Projeto Híbrido Solar Flutuante, Eólico e de Armazenamento de Alto Rabagão

Volume 8 – Aditamento ao EIA

Nº Trabalho: W24.014

Data: 13/06/2025

Figura 3.4 – Pormenor (vista frontal e lateral) das fundações dos postes tipo F165CD

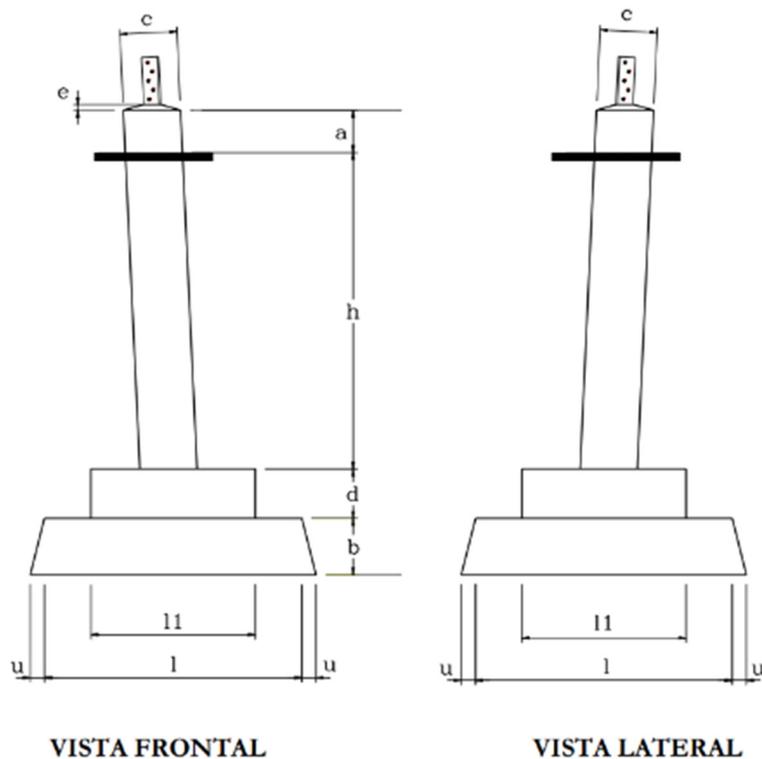
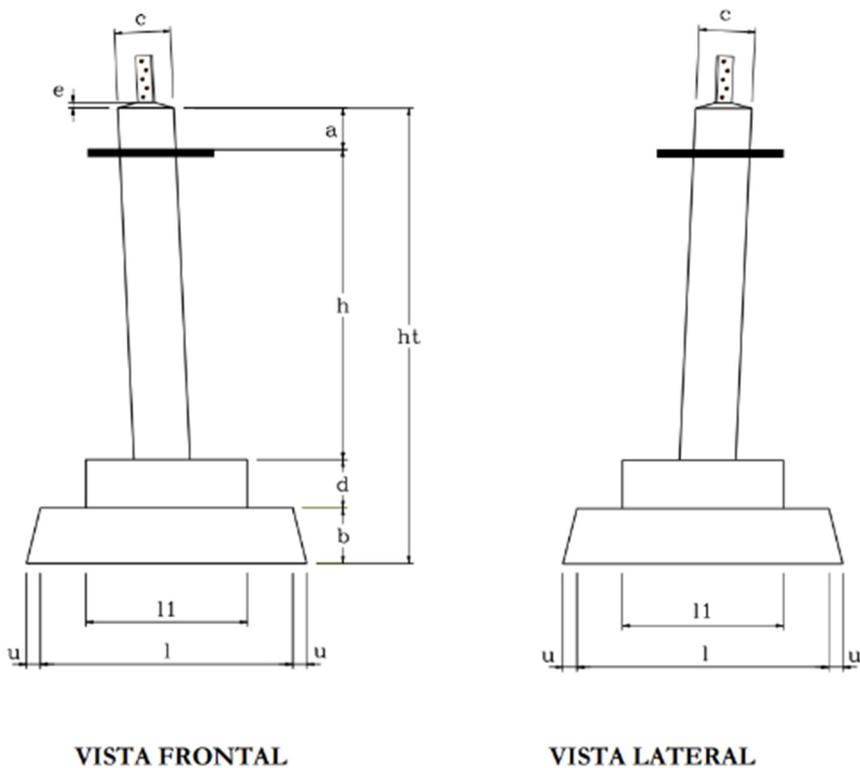
2.15. Apresentar os pormenores das fundações dos apoios da Rede Elétrica Aérea de Média Tensão 33 kV (relativo ao projeto da Central Fotovoltaica Flutuante).

Os pormenores das fundações dos apoios da linha elétrica encontram-se no Anexo 1 da Memória descritiva do projeto da linha de média tensão (**Anexo B.2**), mas para facilidade de análise, apresentam-se, igualmente, de seguida.
